Oggetto: **[ID: 8048] Comuni di Gavignano (RM), Paliano e Anagni (FR)**

“Impianto agrivoltaico Gavignano di potenza nominale 17263,8 kWp sito nei Comuni di Gavignano (RM), Paliano e Anagni (FR)”

Procedura di V.I.A./PNRR, ai sensi dell’art. 23 del D.Lgs.152/2006

Parere tecnico istruttorio del Ministero della cultura

Fig.3 Sovrapposizione delle opere in progetto compreso il cavidotto di collegamento con la Stazione elettrica alla tavola B del PTPR

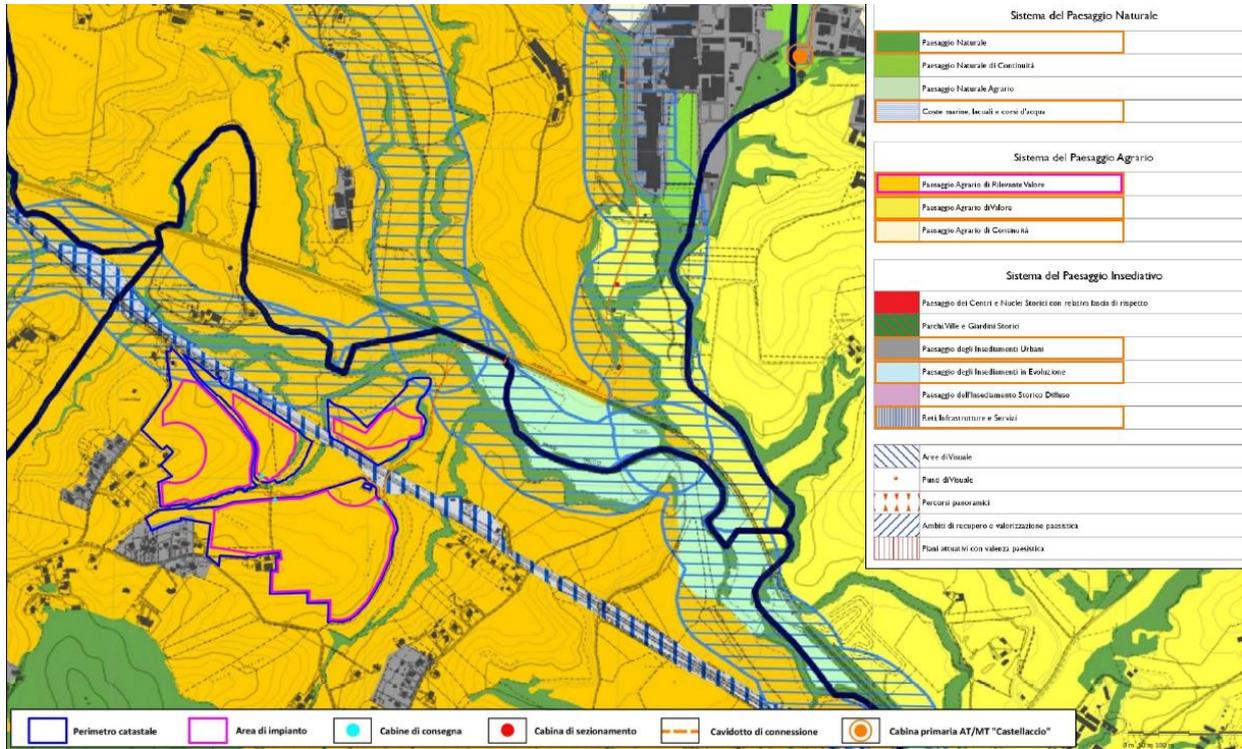
- "Paesaggio Naturale", art. 22 delle norme del PTPR;
- "Paesaggio agrario di rilevante valore", art. 25 delle norme del PTPR (l'intero impianto);
- "Paesaggio agrario di valore", art. 26 delle norme del PTPR;
- "Paesaggio agrario di continuità", art. 27 delle norme del PTPR;
- "Paesaggio degli insediamenti urbani", art. 28 delle norme del PTPR;
- "Paesaggio degli insediamenti in evoluzione", art. 29 delle norme del PTPR;
- "Reti infrastrutture e servizi", art. 33 delle norme del PTPR;

Fig. 5 – Estratto della carta del rischio – dalla Relazione archeologica

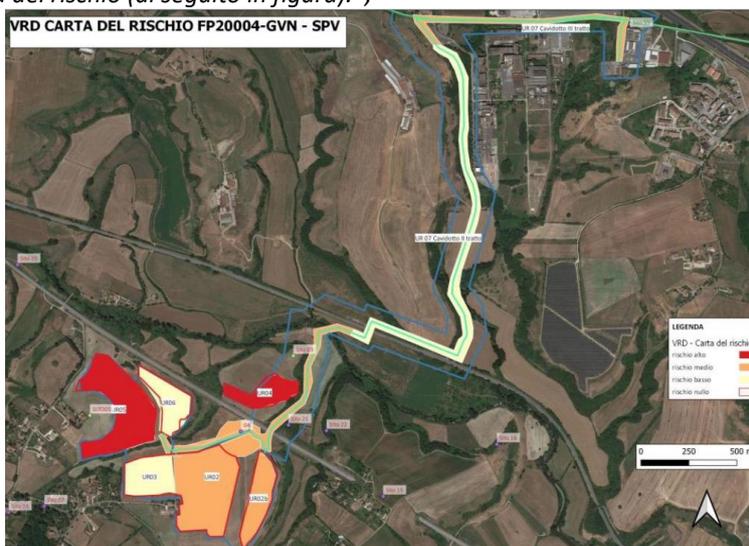
“A seguito della richiesta di documentazione integrativa presentata nell'ambito della procedura di VIA, la società proponente ha fornito nuovi elaborati consistenti in: “Relazione archeologica” - Elaborato n. VIA9a (FP20004_GVN_VIA9a_Rev_1) e “Tavole relazione archeologica” - Elaborato n. VIA9b (FP20004_GVN_VIA9b_Rev_1). Rispetto alla prima versione, per la cui redazione si era proceduto allo spoglio bibliografico e cartografico del materiale edito, relativo al comune di Gavignano, e alla consultazione del portale ViR e Carta del Rischio del MiC, la valutazione del rischio archeologico fornita a seguito della richiesta integrazioni ha contemplato anche gli esiti delle ricerche d'archivio e delle ricognizioni sulle aree interessate dal progetto. Come si legge nella Relazione, “La fase analitica ha seguito le seguenti procedure: 1) Analisi dei vincoli sussistenti nell'area 2) Raccolta e analisi della documentazione esistente attraverso ricerca bibliografica [...] È stato, infine, richiesto e autorizzato l'accesso (autorizzazione prot. MIC/SABAP-MET-RM n. 0022438-P del 25.10.2022) agli archivi presso la Soprintendenza Archeologia, Belle Arti e Paesaggio per l'area metropolitana di Roma, la provincia di Viterbo e l'Etruria meridionale - sede di Via Cavalletti, 2, e agli archivi della Soprintendenza Archeologia, Belle arti e Paesaggio per le provincie di Frosinone, Latina e Rieti - sede di Via Pompeo Magno, 2 (autorizzazione prot. 13328 del 25.10.2022) [...] 3) Analisi cartografica dei siti di interesse archeologico [...] 4) Analisi foto-interpretava [...] 5) Ricognizione diretta sul terreno divisa per Unità di Ricognizione (UR). La ricerca sul campo ha riguardato tutti i terreni interessati dall'installazione dell'impianto agrivoltaico mediante una ricognizione sistematica con griglia 2x15m (due persone distanziate 15 metri l'una dall'altra), il percorso del cavidotto (con una ricognizione che ha interessato 40 m a Dx e Sx della carreggiata interessata) fino alla Cabina Primaria, suddividendo gli stessi per Unità di Ricognizione (UR) corrispondenti a porzioni di territorio individuabili sulla carta. Nell'ambito del buffer di analisi bibliografica (4 km) sono stati identificati 55 punti di interesse archeologico (beni individuati), costituiti da beni scavati, resti architettonici e complessi monumentali conosciuti, nonché beni in parte scavati e in parte non scavati o con attività progressive di esplorazione e di scavo; beni individuati noti da fonti bibliografiche, o documentarie o da esplorazione di superficie seppur di consistenza ed estensione non comprovate da scavo archeologico. Tutti i dati così raccolti sono stati quindi riportati in forma testuale - nelle Schede Sito riportate al termine del presente capitolo - e grafica - nella Carta delle presenze archeologiche. [...] Sono, inoltre, state compilate le schede sito contenenti le informazioni utili per l'identificazione del punto di interesse archeologico. Infine, è stata effettuata una analisi delle immagini satellitari disponibili per l'area di riferimento con l'obiettivo di individuare preliminarmente elementi in grado di diagnosticare la presenza di eventuali bacini. Per quanto riguarda l'elaborato n. VIA9b – “Tavole relazione archeologica”, si rileva che il documento contiene i seguenti elaborati cartografici: Carta Archeologica, Carta della copertura dei suoli, Carta della visibilità del suolo, Carta del potenziale, Carta del rischio (di seguito in figura).”;

Fig. 16 - Sovrapposizione tra progetto e vegetazione esistente. Non viene evidenziata la sovrapposizione nel Lotto T2 con le fasce di vegetazione esistente (cfr. fig. 85 del SIA pag. 82)

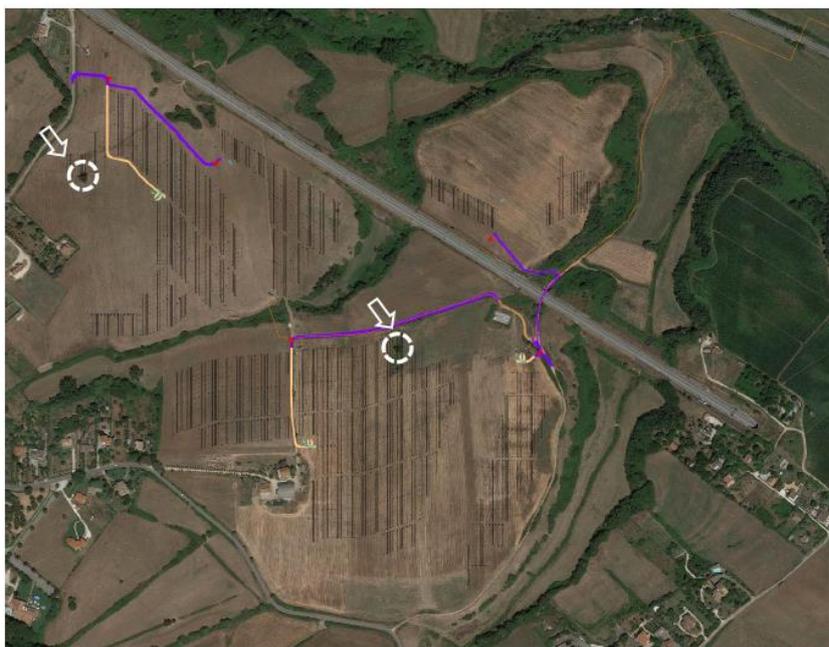
Non risultano, invece, interferenze con aree boscate (ancor meno in aree tutelate). Risulta solo la rimozione di due giovani piante arboree (un pioppo e una quercia) localizzati in pieno campo al di fuori di ambiti tutelati (come peraltro rappresentato nello SIA (VIA2Rev#1) al Par. 7.7 - "Impatti/ricadute sulle componenti biotiche (flora, fauna), sulla biodiversità e sugli ecosistemi";

TENUTO CONTO che la SABAP MET-RM, ha evidenziato che nelle integrazioni presentate, il progetto di miglioramento delle opere di mitigazione (le quali sono state ampliate e rese più irregolari e maggiormente inserite nel contesto paesaggistico), è stato realizzato senza diminuire la superficie fotovoltaica prevista all'interno dei perimetri di progetto prescelti ma "utilizzando le aree sottoposte a vincolo archeologico TP058_091, TP058_092, TP058_093;

Fig. 17 - Confronto tra le distanze dei tracker tra il LAYOUT presentato nell'istanza (a sinistra) e quello in integrazione (a destra)

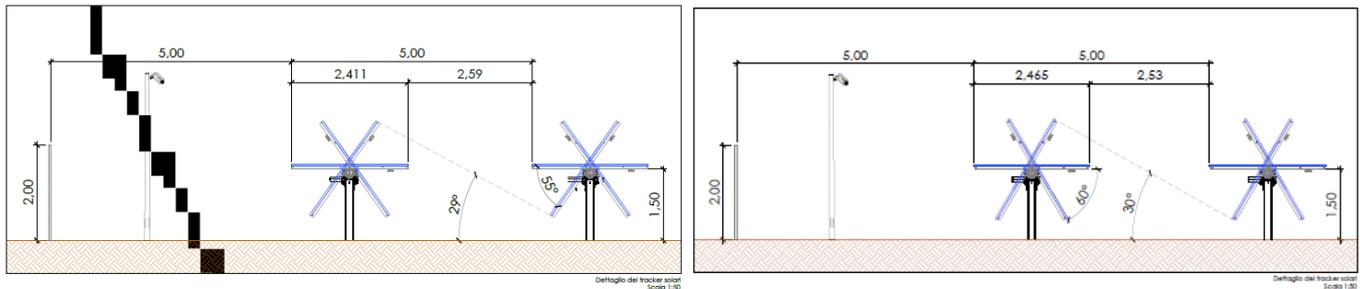
RITENUTO che, come evidenziato nelle due precedenti figure, nel disegno progettuale proposto in integrazione, le evidenze di quanto dichiarato nella nota di riscontro, siano riferibili a lievi scostamenti planimetrici che non modificano nella sostanza la condizione di forte pressione sulle aree boscate esistenti, ed in generale sul paesaggio, operato dai pannelli fotovoltaici e dalle opere connesse: *“la sostanziale revisione delle opere per adeguarle a una soluzione più robusta e ragionata sulla base delle risultanze del Progetto di Paesaggio, che ha comportato, tra le altre cose, una riduzione della potenza di impianto di quasi 1 MWp”*;

Fig.19 – ELABORATO mitigazioni AGRO AMBIENTALI - FP20004_GVN_VIA05c_Rev_1

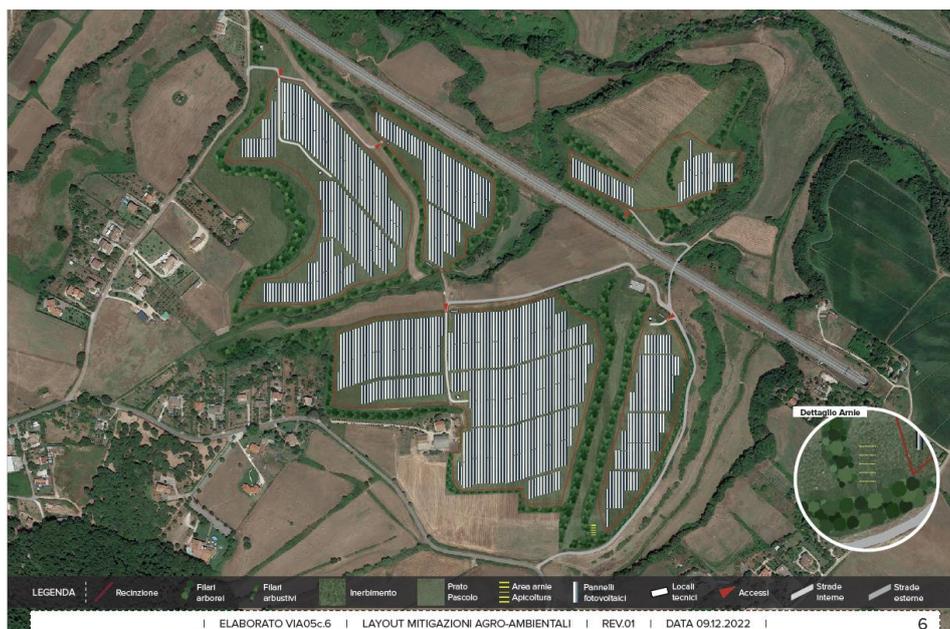
RITENUTO che le integrazioni predisposte vadano nella direzione del miglioramento dell'inserimento paesaggistico, tuttavia, in relazione alla modificazione delle opere di mitigazione, si debba ancora sviluppare il progetto di mitigazione e valorizzazione delle fasce boscate, e che pertanto, il progetto così come predisposto, determini un impatto sul contesto paesaggistico passibile di ulteriori e significativi miglioramenti, a livello progettuale;

Fig.21 - Estratto della tav.B.06 “idoneità suoli Lazio impianti FER” allegate alle Linee guida regionali “aree idonee FER”.

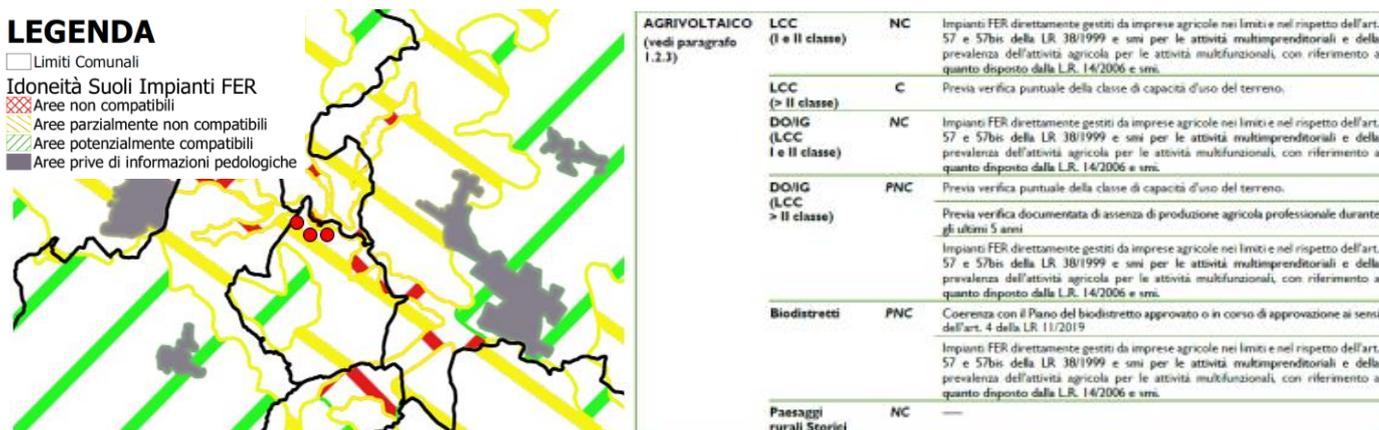
VERIFICATO che dalla sovrapposizione delle coordinate delle tre aree prescelte per la localizzazione dell’impianto alla Tav.B.06 dell’All.1, risulta che siano tutte classificate come **parzialmente non compatibili**; a riguardo a p.69 dell’all.1 delle citate Linee guida Regioni, è specificato che per le aree che vengono classificate come “(PNC) gli impianti sono potenzialmente non compatibili, ed è necessaria la verifica di specifiche condizioni di compatibilità. La classificazione è riportata per ogni tipologia di FER in ordine ai diversi criteri di tutela: capacità d’uso dei suoli, produzione di qualità, paesaggi rurali storici, riportando anche le informazioni relative a specifiche condizioni di compatibilità, con indicazione dei riferimenti normativi.”;

OSSERVATO che la prescelta coltivazione di prato polifita permanente, seppur presenti indubbie caratteristiche di facilità e duttilità per le quali possa essere ritenuta vantaggiosa dal Proponente anche in relazione alla potenziale integrazione con l’iniziativa energetica, e al pascolo, per le sue caratteristiche specifiche (altezza, colore, tipo di coltivazione e raccolta) non presenta spiccati elementi di qualità che collaborano all’inserimento paesaggistico delle opere nel contesto né alla loro mitigazione, come documentato nelle tavole con i fotoinserti;

Fig.22 – in alto Estratto sovrapposizione Tav.B (a sinistra) - Tav.03 Carta dei ritrovamenti archeologici (cfr. Elab. VIA15b (a destra); in basso estratto Carta del rischio archeologico;

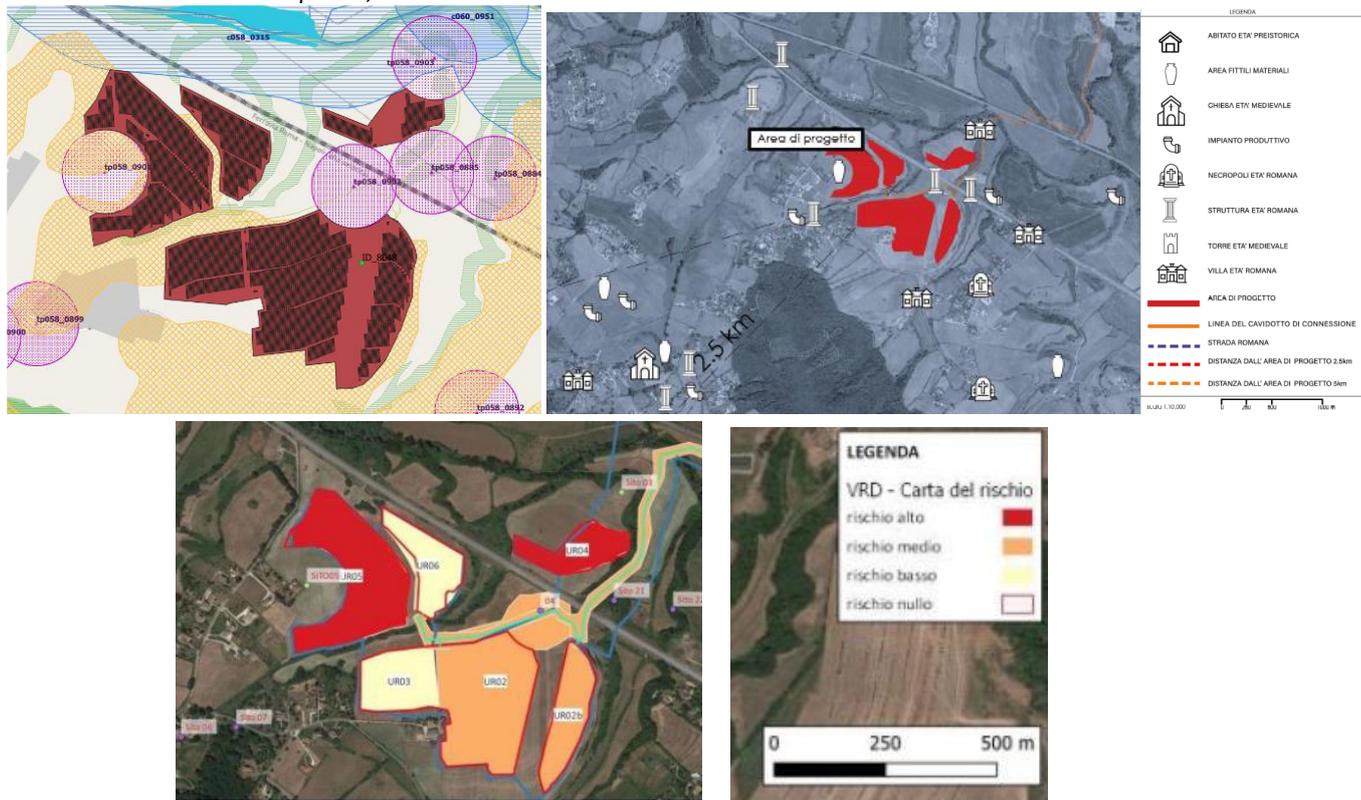
“Il cavidotto interrato percorre un tratto sottoposto a vincolo di natura archeologica dal vigente PTPR (cartografato alla tavola B 31 – 389 del vigente PTPR) emesso a tutela di “Beni lineare testimonianza dei caratteri archeologici e storici e relativa fascia di rispetto. (...) si inserisce per gran parte del tracciato in un terreno agrario non altrimenti antropizzato, che potrebbe quindi conservare presenze di interesse archeologico, considerato che nelle vicinanze sono avvenuti nei decenni passati molteplici rinvenimenti archeologici di tipo puntuale (alcuni dei quali cartografati alla tavola B 31-389 del PTPR) non si ritiene trascurabile l’eventualità che gli scavi possano mettere in luce degli elementi di natura archeologica. (...) Per tale motivo si ritiene che le opere debbano essere effettuate con una continuativa sorveglianza archeologica, prestata da professionisti qualificati in possesso degli opportuni requisiti di legge, durante tutti i lavori che comportano scavi e/o movimentazioni di terra, comprese eventuali operazioni di scotico superficiale e realizzazione di piste di cantiere. Se in queste fasi operative dovessero rilevarsi elementi di interesse archeologico (siano essi reperti, resti strutturali o stratigrafie del terreno attestanti antiche presenze antropiche), lo scavo andrà proseguito a mano con il metodo stratigrafico proprio della ricerca archeologica. In questa circostanza potranno essere richiesti limitati approfondimenti di scavo, se necessari per approfondire la natura crono-tipologica del contesto messo in luce e eventualmente, se necessari per la tutela dei resti, modifiche al tracciato del cavidotto anche in corso d’opera.”;
